(仮称) ウインドパーク遠州東部風力発電事業
環 境 影 響 評 価 準 備 書
補 足 説 明 資 料

令和 5 年 6 月

株 式 会 社 シ ー テ ッ ク

風力部会 補足説明資料 目次

別添資料 Q23 降雨時水質調査

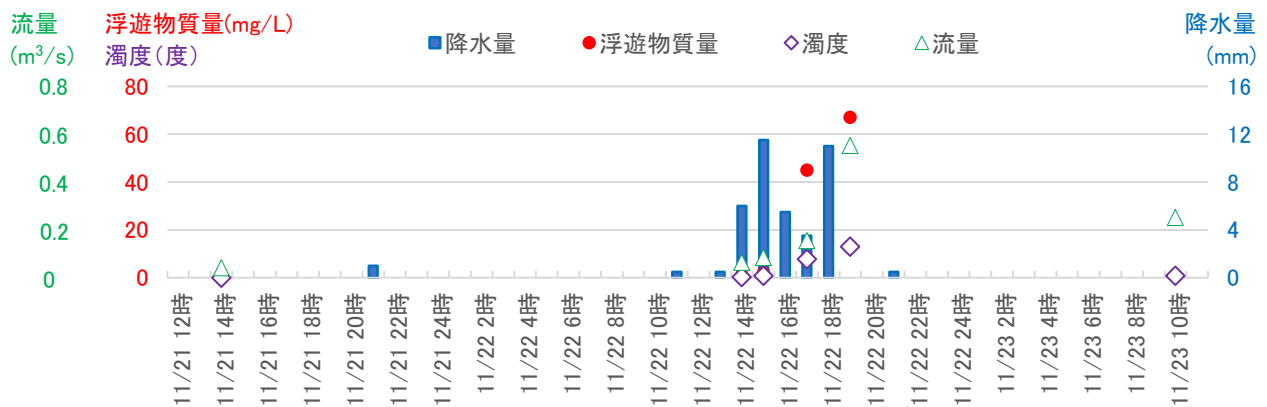
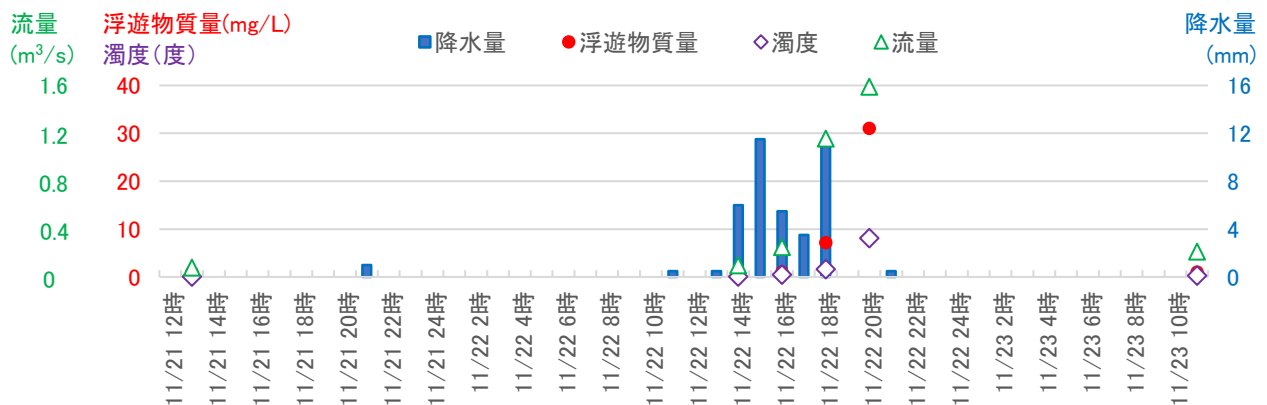
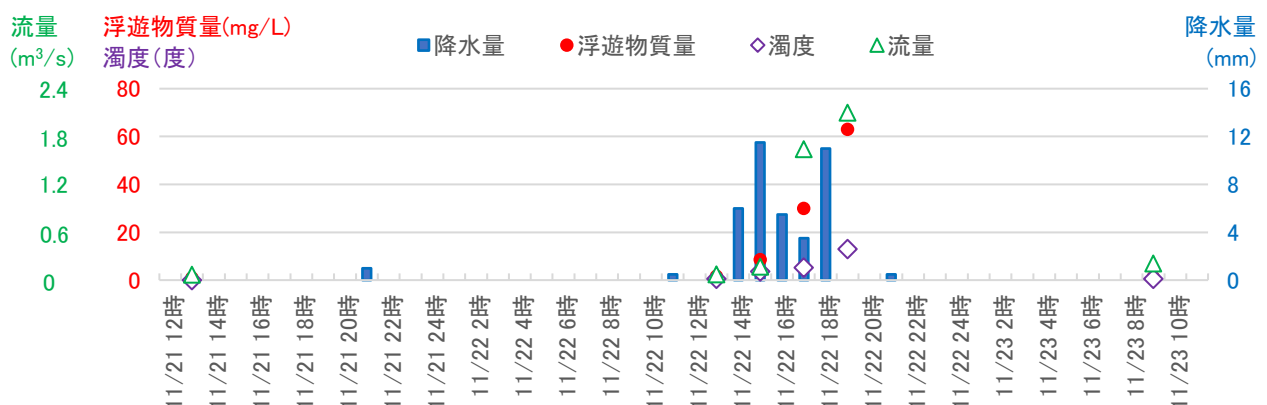
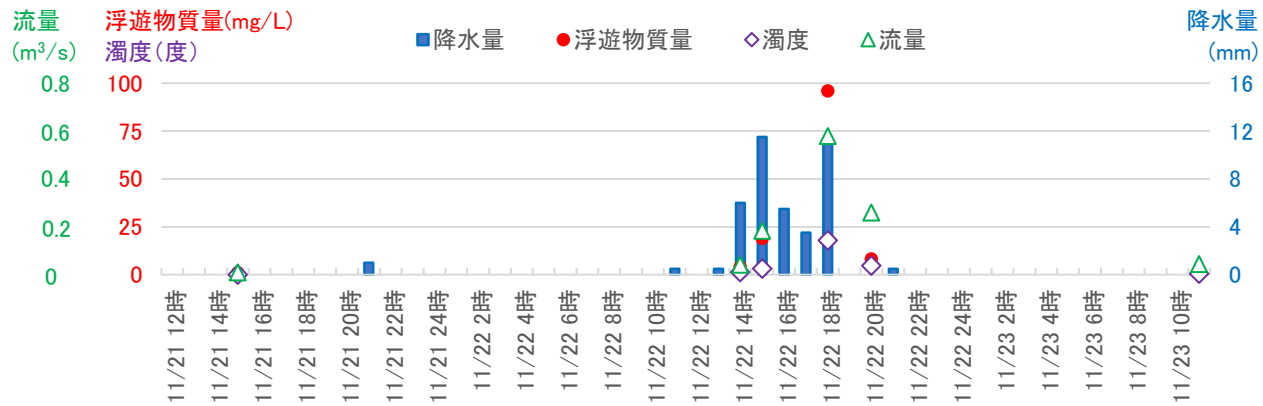
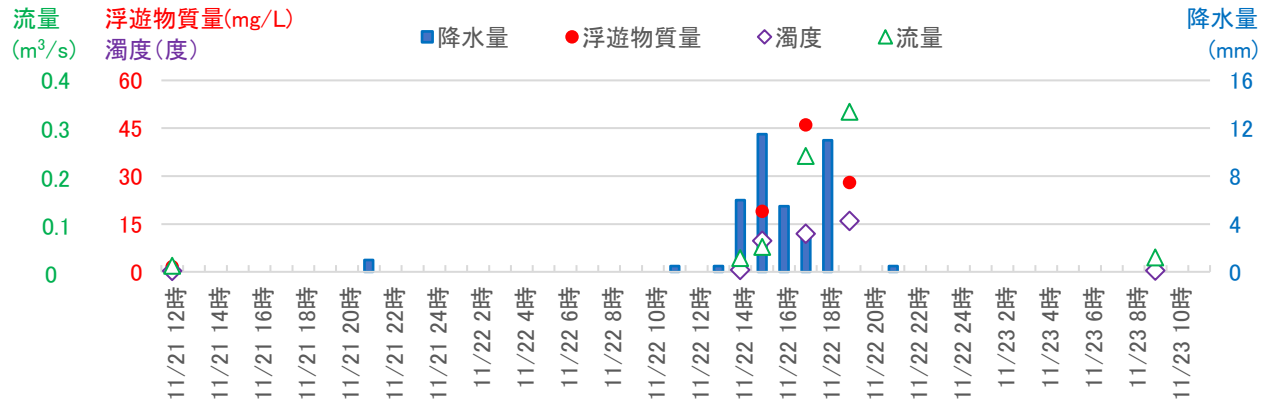
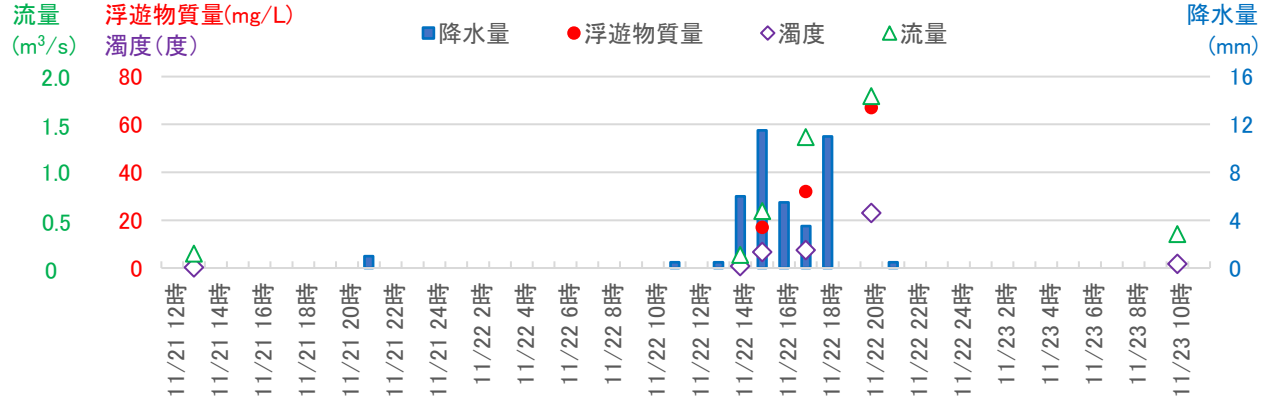
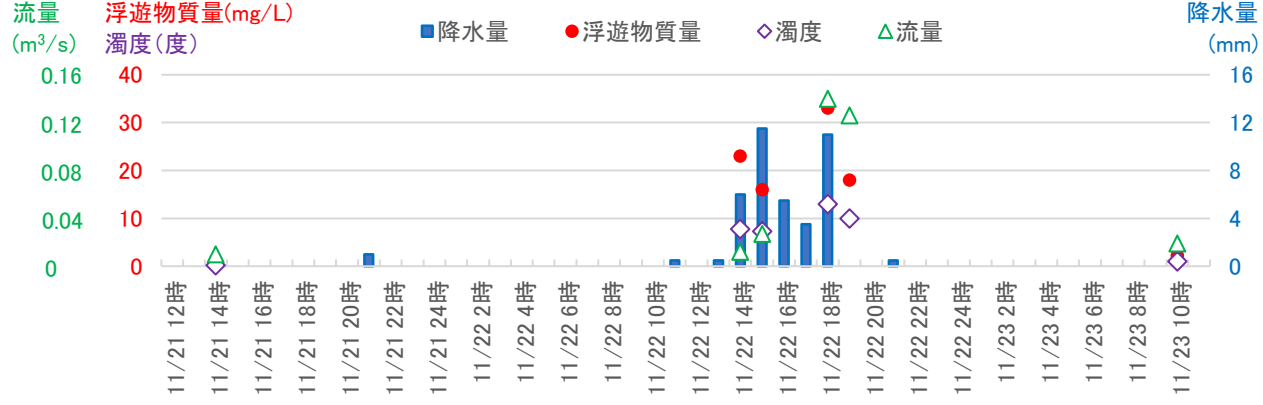
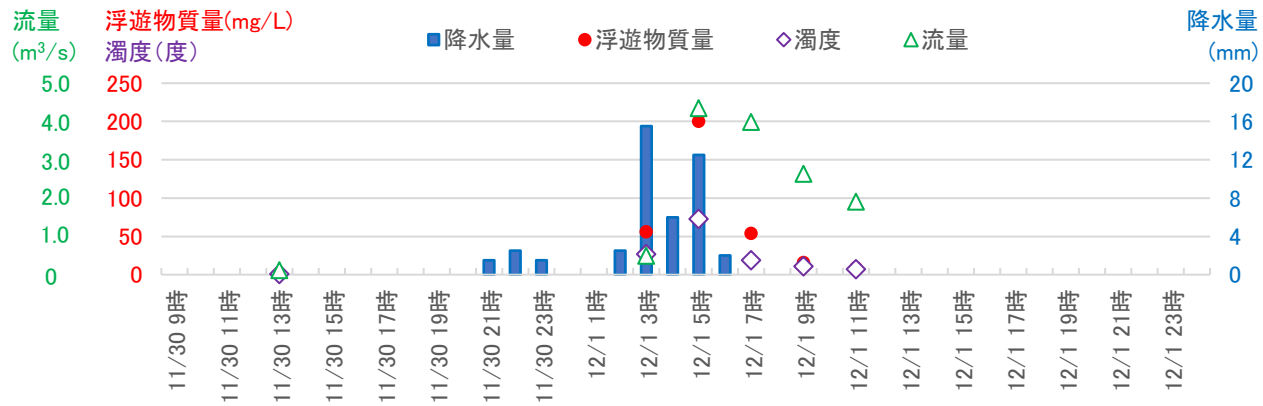
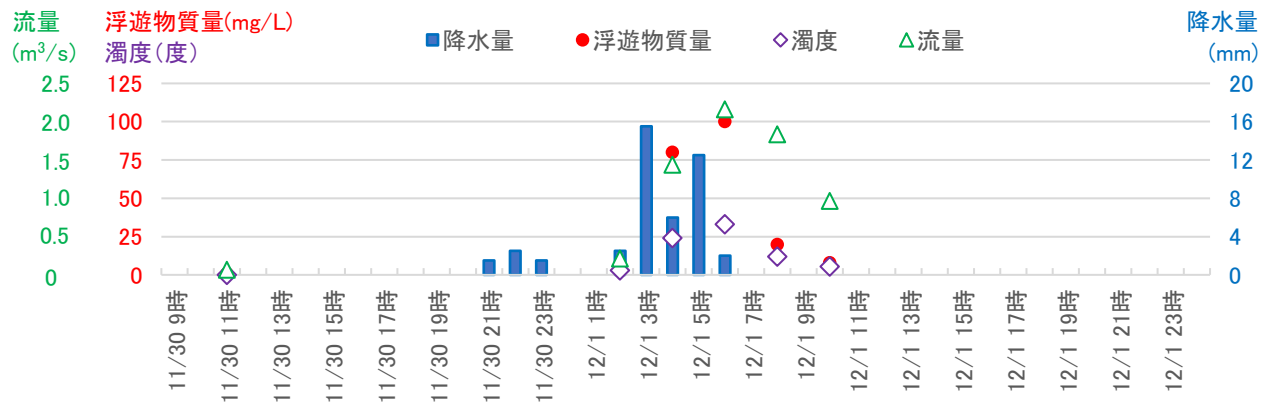
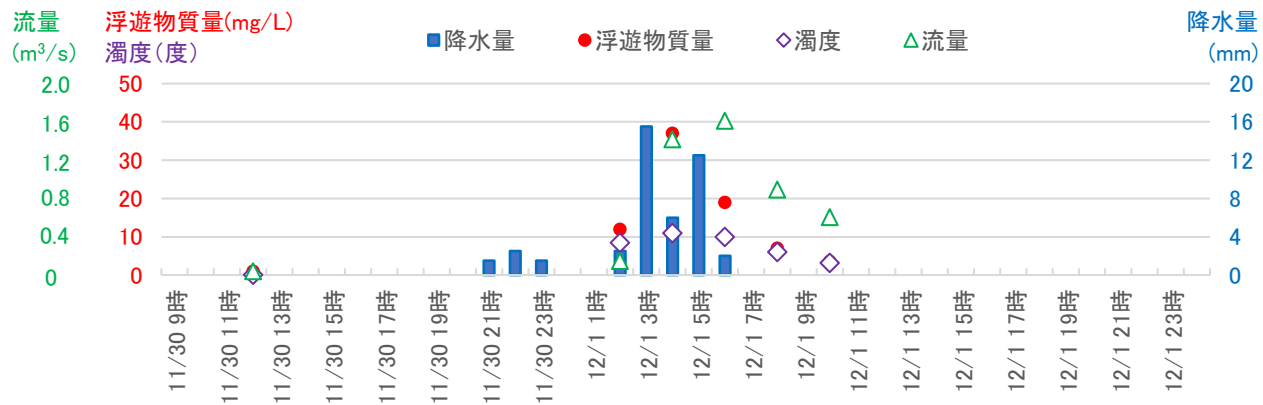
降雨時濁水調査結果が表で示されています。可能な限り、降水量の時系列図に重ねて調査時点の流量、懸濁物質質量、濁度を示していただけると、流出特性が良くわかると思います。

別添資料 Q23 に示します。

沈砂池標準図

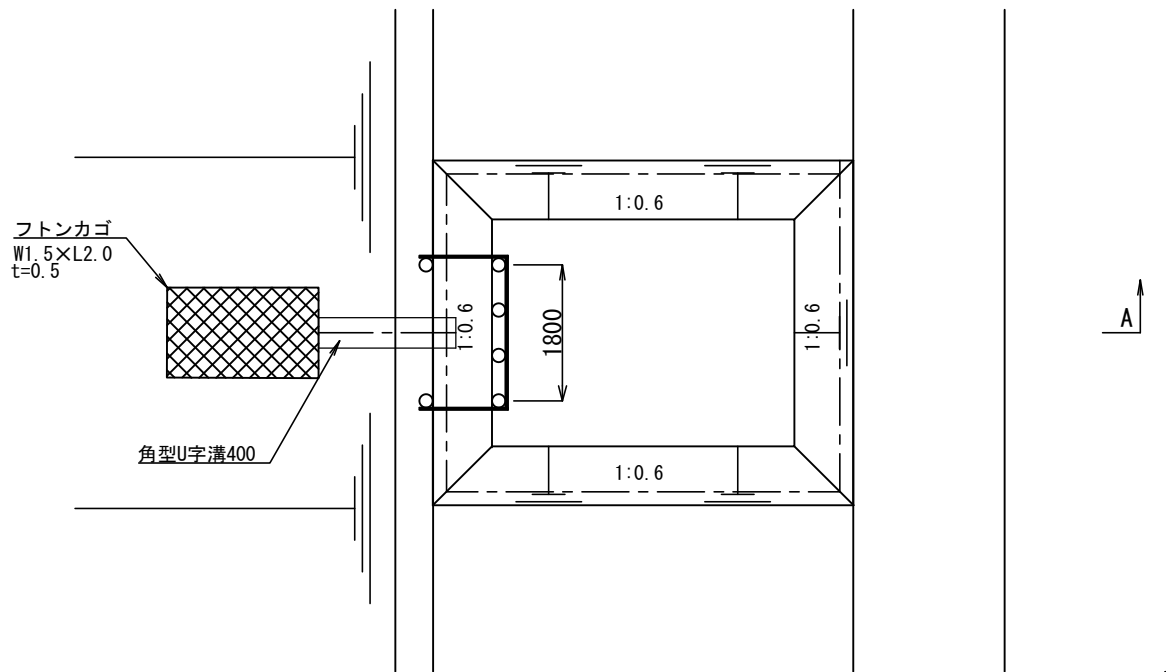
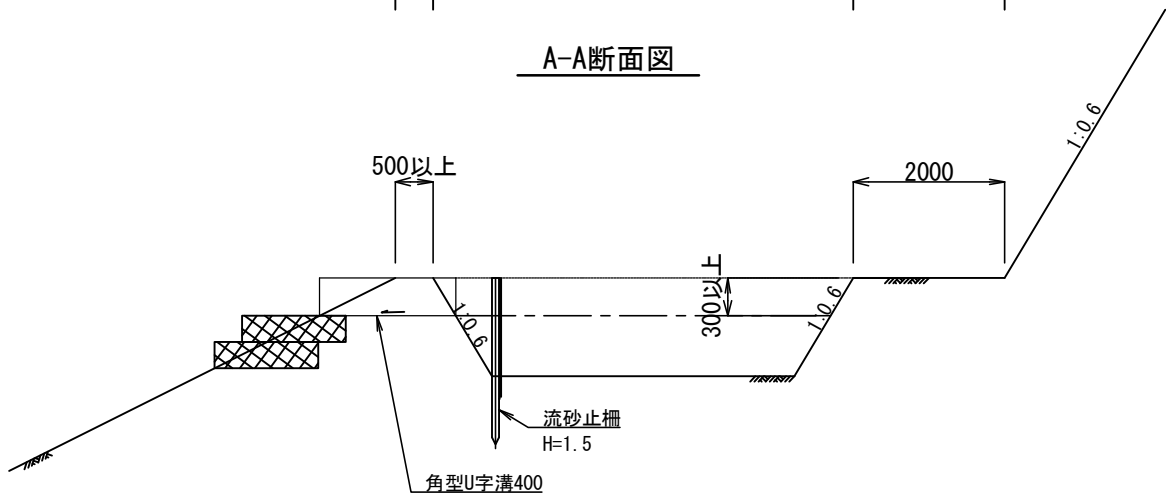
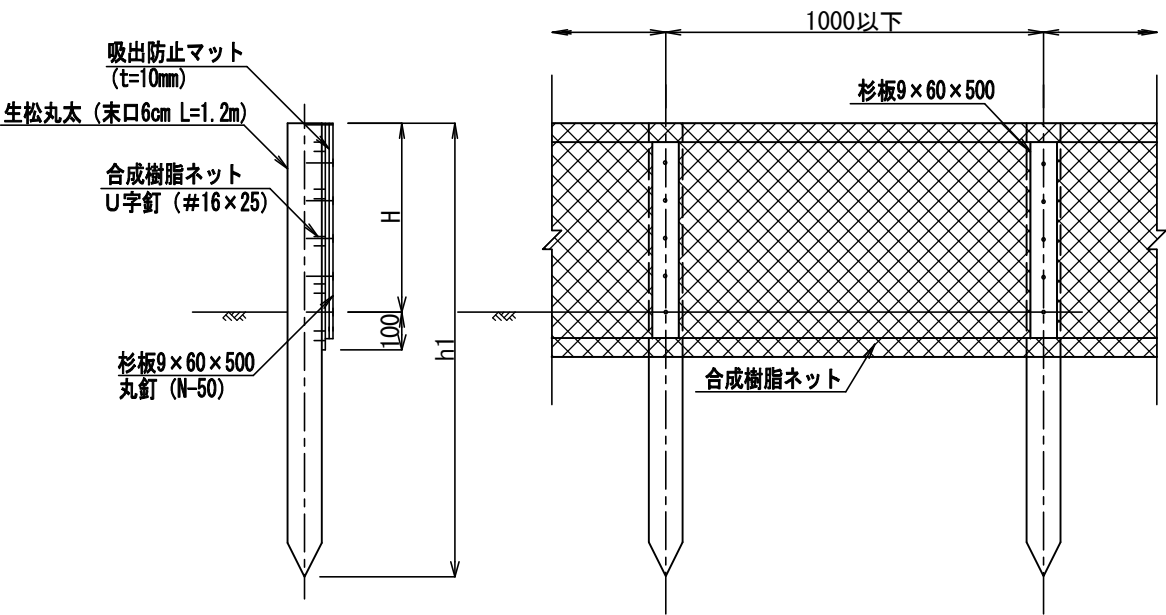
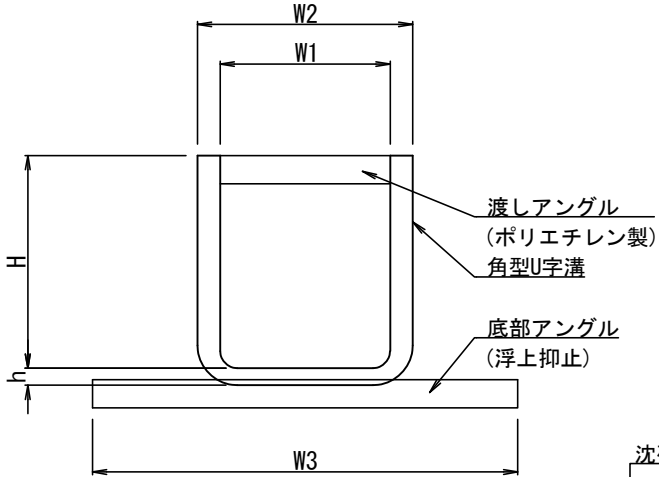
沈砂池排水先の斜度からは排水を単に分散しただけでは土壌浸透はほとんど期待できないと推察されます。「土砂流出防止柵等」の構造や管理方法について御教示下さい。

各沈砂池からの排水については、排水が一点に集中し、斜面を侵食しないよう必要に応じてふとんかごを設置した上で排水を図る計画を検討します。

なお、各沈砂池には必要に応じて、そだ柵又は高機能フィルターを設置し、濁水の濃度を低減させた上で、排水する計画を検討します。沈砂池構造図例を別添資料 Q27 に示します。

図 10.1.4-24 (2) 希少猛禽類の飛翔経路（ハクマ：2021 年）

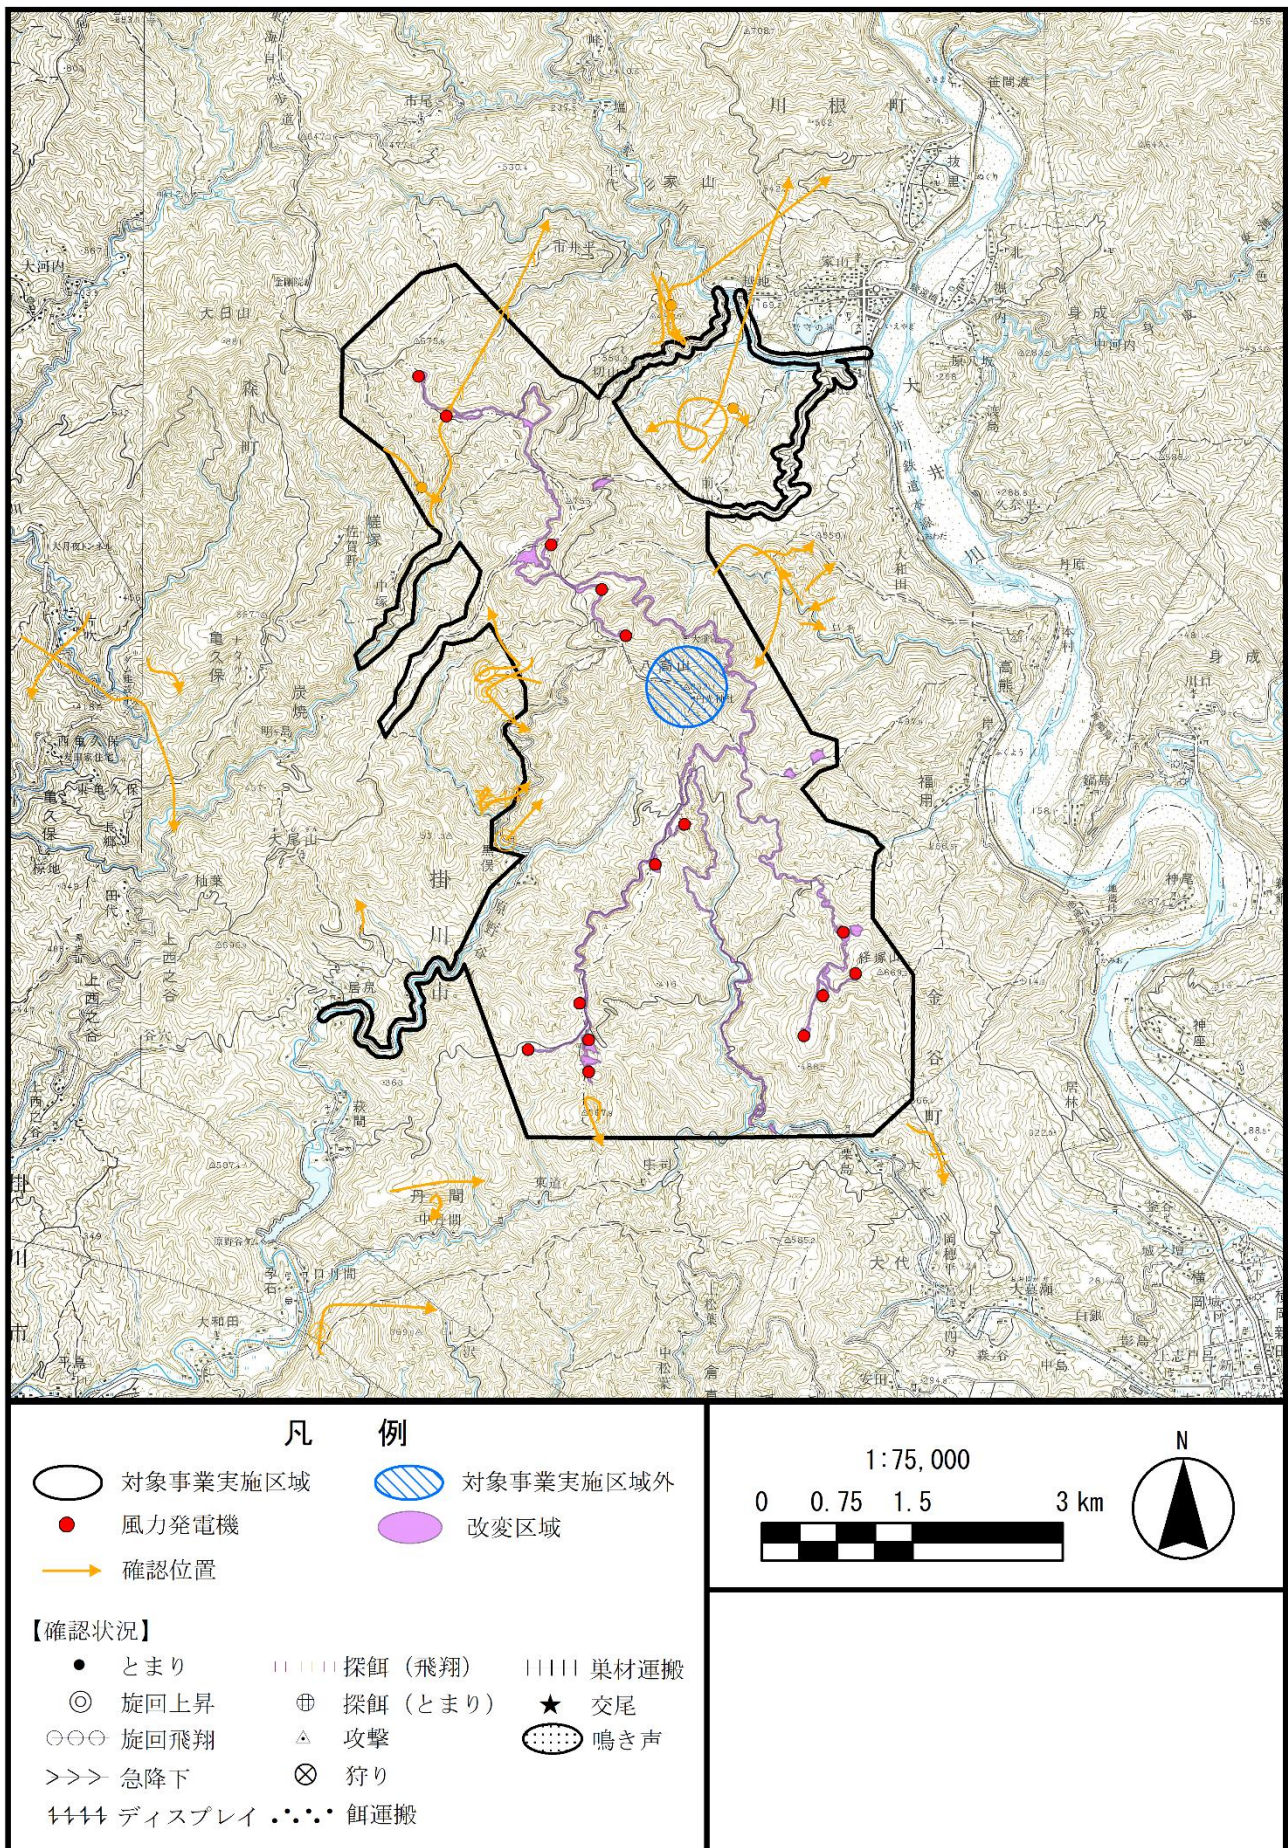
33. (川路顧問)【準備書p.1037】飛翔軌跡図について
図では、飛翔軌跡の線で発電機の位置が潰れていてよく見えません。発電機の位置を主体に
図を描くべきでしょう。

ご指摘頂きましてありがとうございます。評価書において、発電機の位置を主体に図面を修正いたします。修正イメージについては、別添資料 Q33 にお示しいたします。
